## Změnový list

Název a evidenční číslo Stavby:  
**Přístaviště Děčín – Smetanovo nábřeží,**  
**číslo projektu 542 553 0007**  
**ISPROFOND: 500 554 0002**

**10.**

Povrchové úpravy ocelových konstrukcí technologických zařízení

## Označení svítidla: 07 A

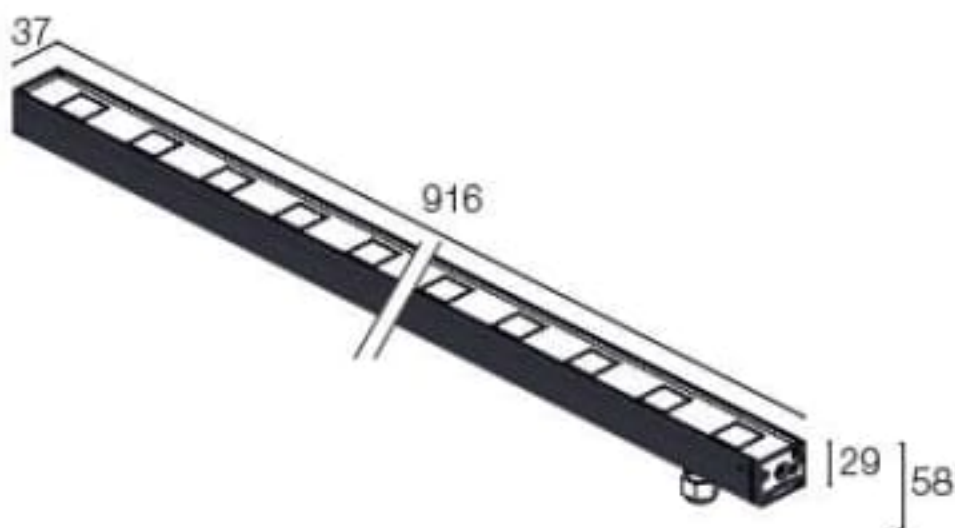
Lineární svítidlo 07 A - provozní požadavek investora

Typ instalace: vestavná / přisazená  
 Materiál tělesa svítidla: eloxovaná extrudovaná hliníková slitina  
 Materiál difuzor: tvrzené sklo  
 Typ difuzoru: -  
 Rozměry: viz. obr, 1,64kg  
 Barva: šedá, černý protiskluzový štít  
 Umístění: info panel na mole, nutno naklopit k panelu

Vstupní napětí: 230V/ 50Hz  
 Izolační třída: III  
 Stupeň krytí: IP67  
 Další označení: IK06  
 Celkový příkon: W  
 Elektronický předřadník: ano  
 DIM: ne
